2. 災害危険性の確認結果（上猿飼地区）

3. 災害危険性の確認結果（桑畑地区現道接続部）

図 6-1-3 ブロック区分図

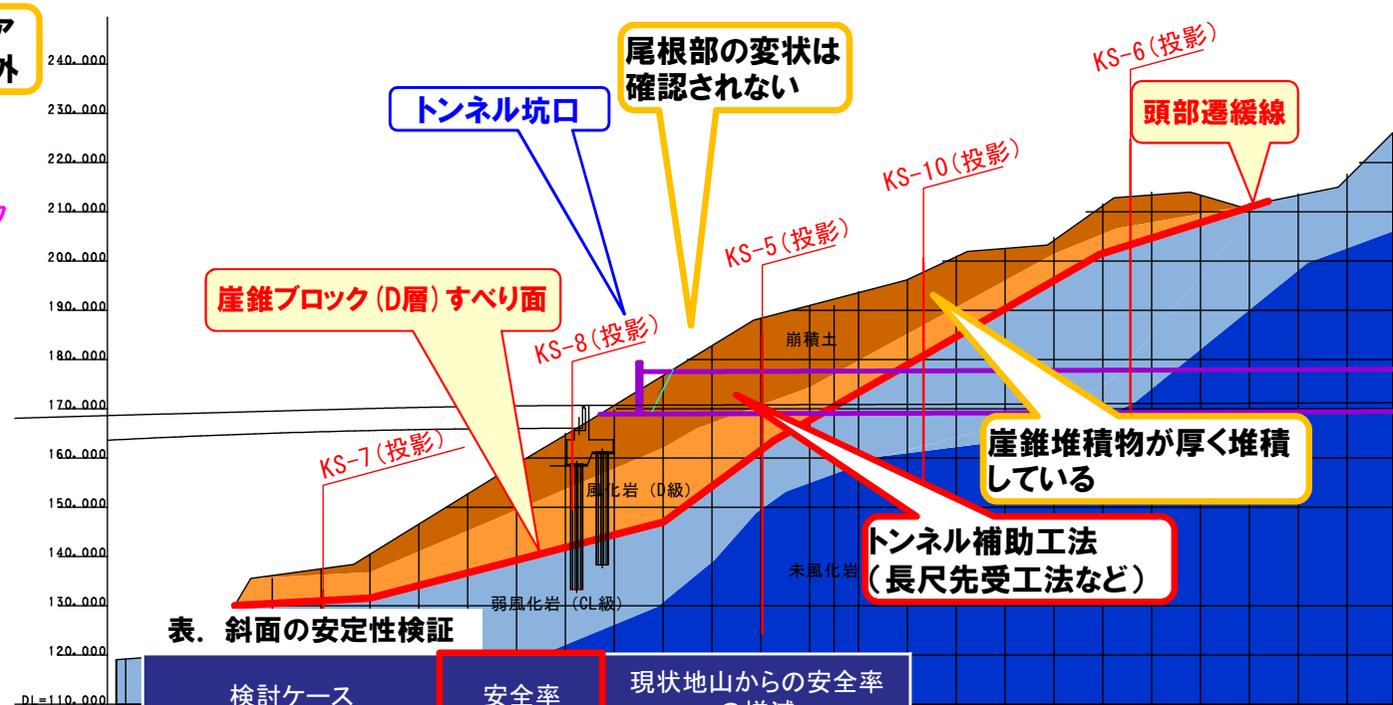
計画ルートは、地すべりブロックを避け尾根部の安定化している箇所に坑口を設けるため問題ないと考える。しかし、坑口付近にはルーズな崖錐堆積物が厚く堆積しているため、坑口周辺表層斜面安定やトンネル補助工法など十分な検討が必要となる。

桑畑地区の調査位置図と地形判読による災害リスク分布

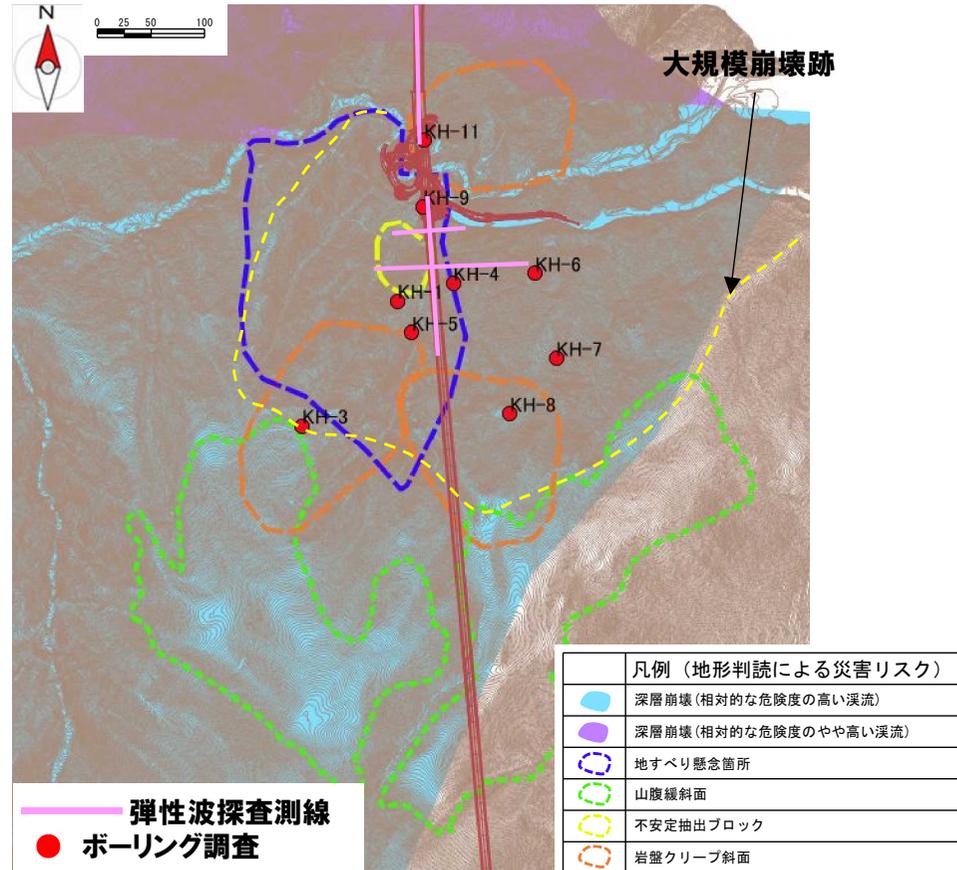
- 国道168号現道接続を計画している桑畑地区付近は、奈良県深層崩壊マップ（H26.9発行）において「相対的な危険度の高い（やや高い）溪流」とされている。また、地形判読や現地踏査の結果、北側斜面（2号トンネル側）では、岩盤クリープ、南側斜面（3号トンネル側）では大規模崩壊跡や地すべり懸念箇所、不安定抽出ブロック、岩盤クリープが抽出されている。

- 深層崩壊発生が懸念される斜面で、全11箇所のボーリングを実施し、広範囲の地質状況を把握。
- 実施したボーリングでは、層厚20m程度まで非常に破碎質な岩盤の分布を確認。
